Betreffende wijzigingen

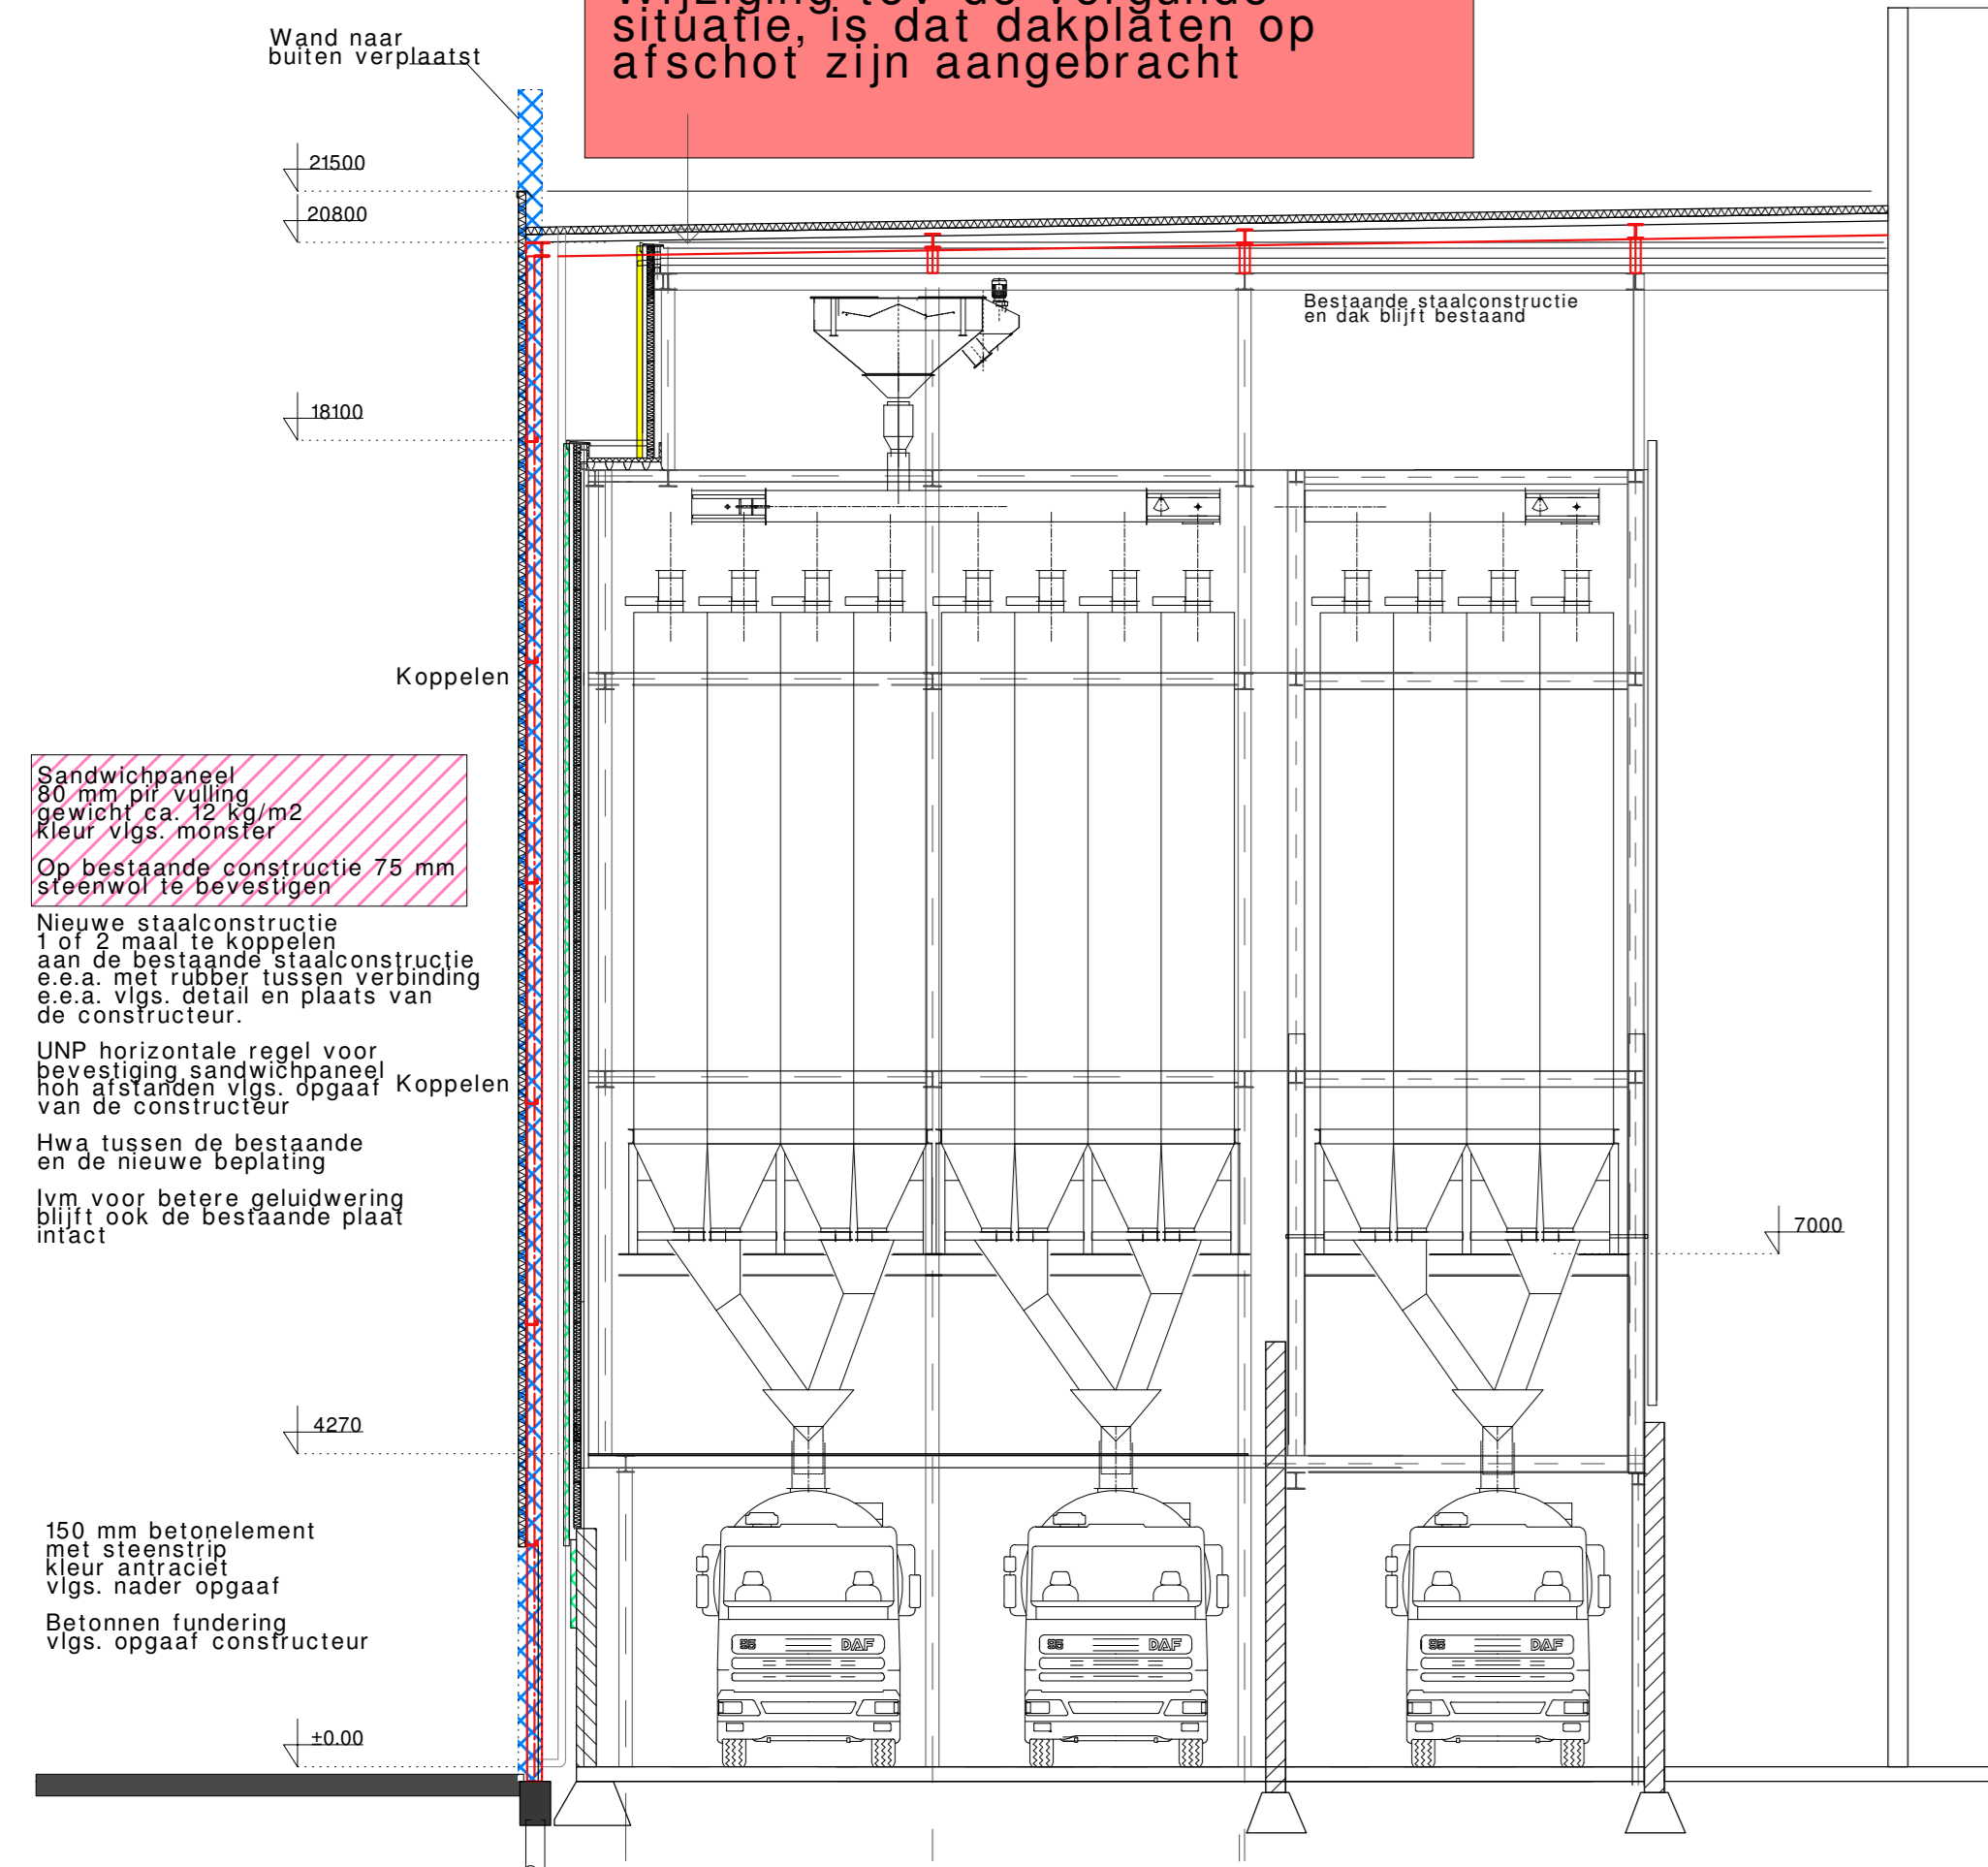
Wijziging tov de vergunde situatie, is dat dakplaten op afschot zijn aangebracht

Nieuwe Doorsnede A-A

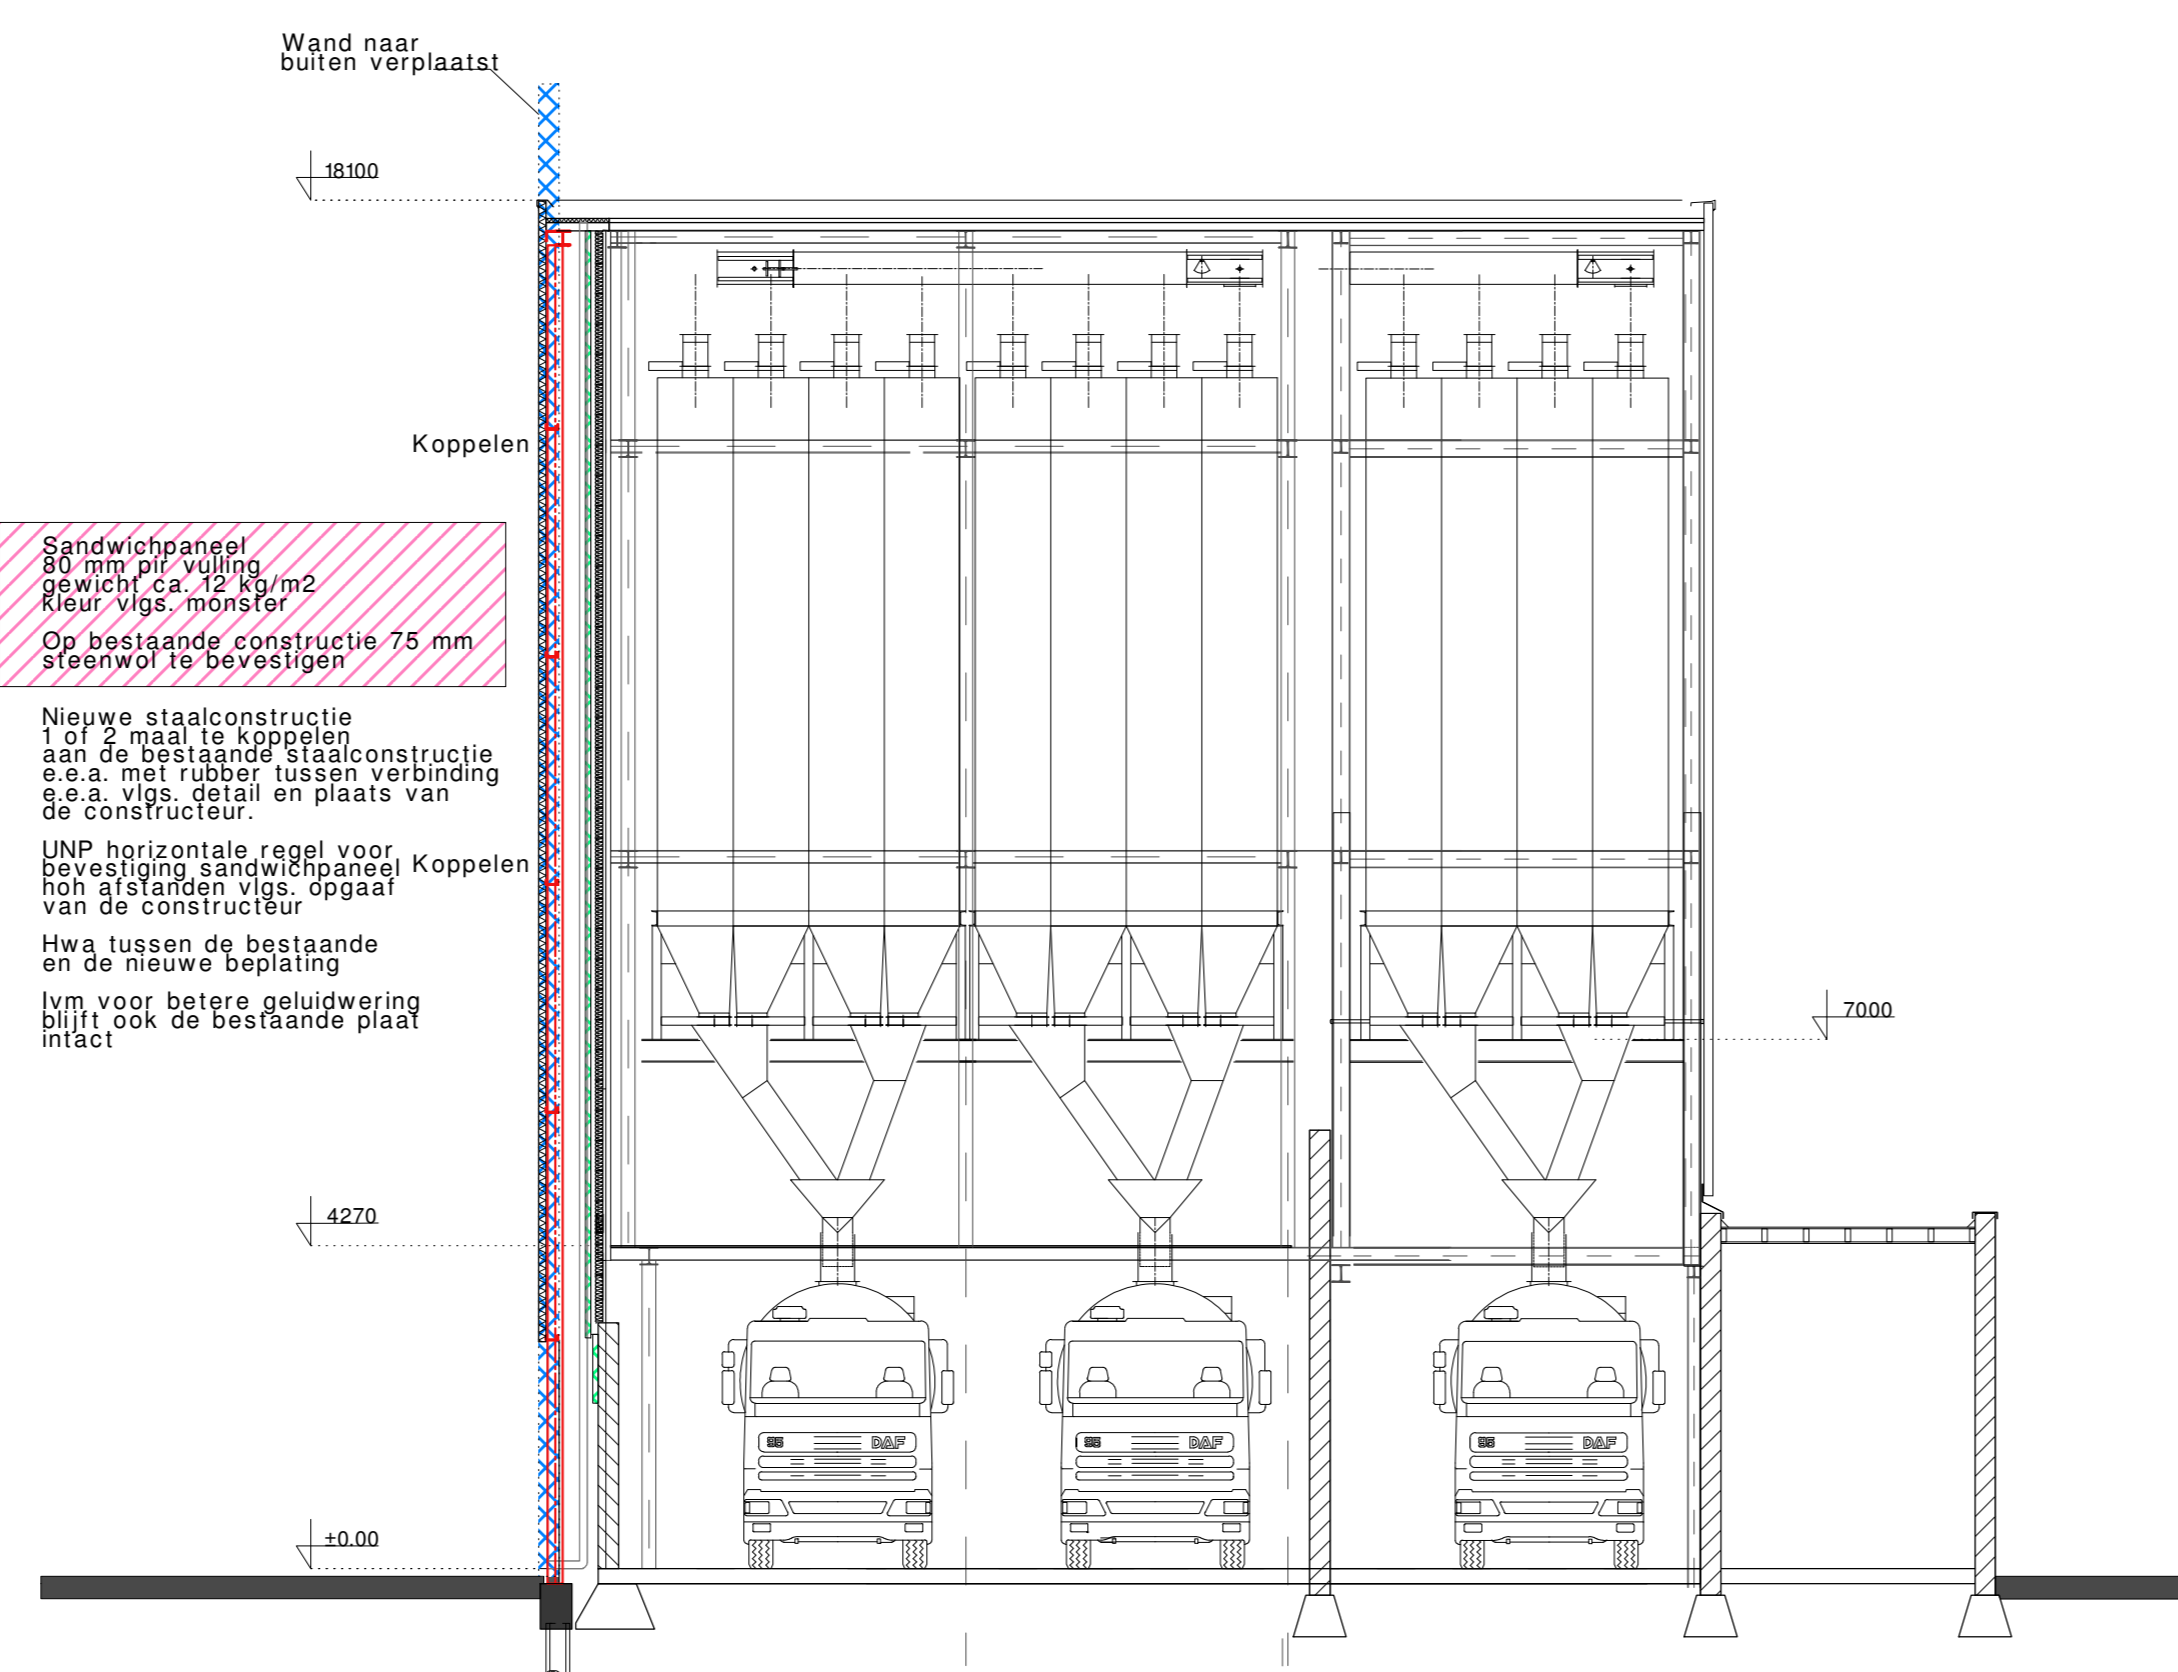
Wijziging: Bestaande 100 mm sandwichpaneel met 80 mm sandwichpaneel met purpur vulling + 75 mm steenwol op de bestaande constructie, e.e.a. volgens opgave Peter van de Boom

Op bestaande constructie 75 mm steenwol bevestigen

Nieuwe Doorsnede B-B

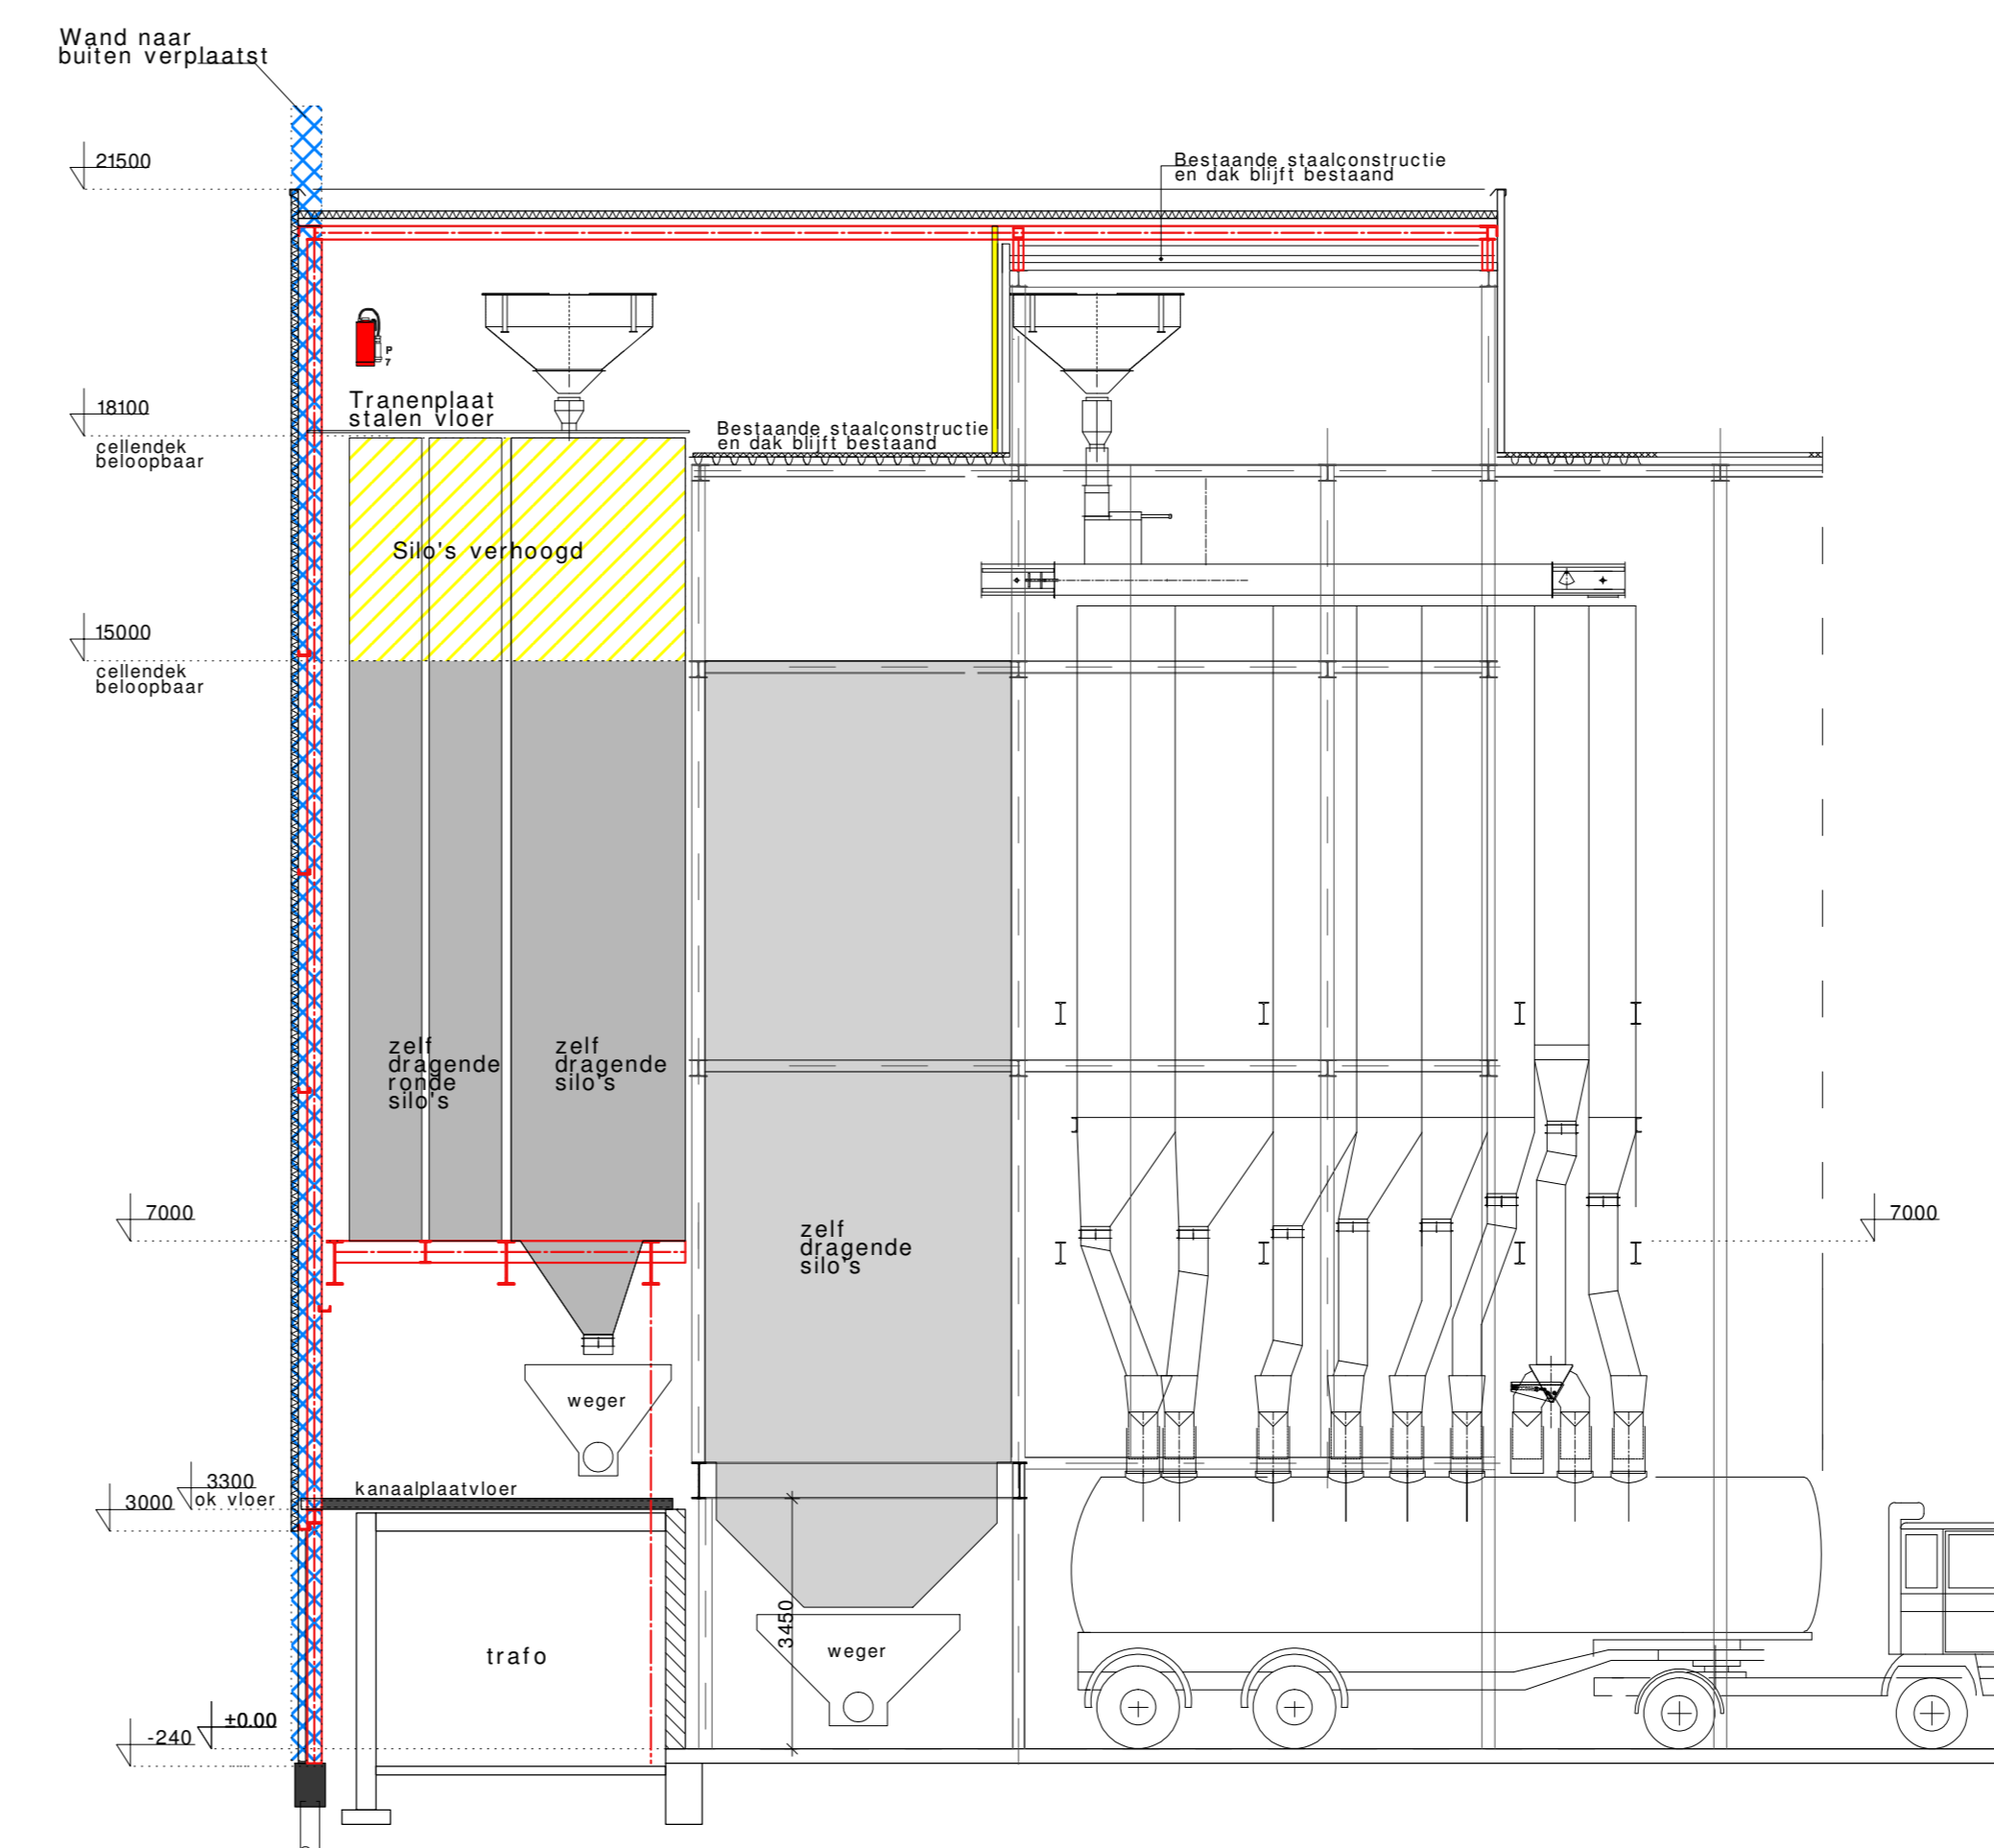
Wijziging: Bestaande 100 mm sandwichpaneel met 80 mm sandwichpaneel met purpur vulling + 75 mm steenwol op de bestaande constructie, e.e.a. volgens opgave Peter van de Boom

Op bestaande constructie 75 mm steenwol bevestigen
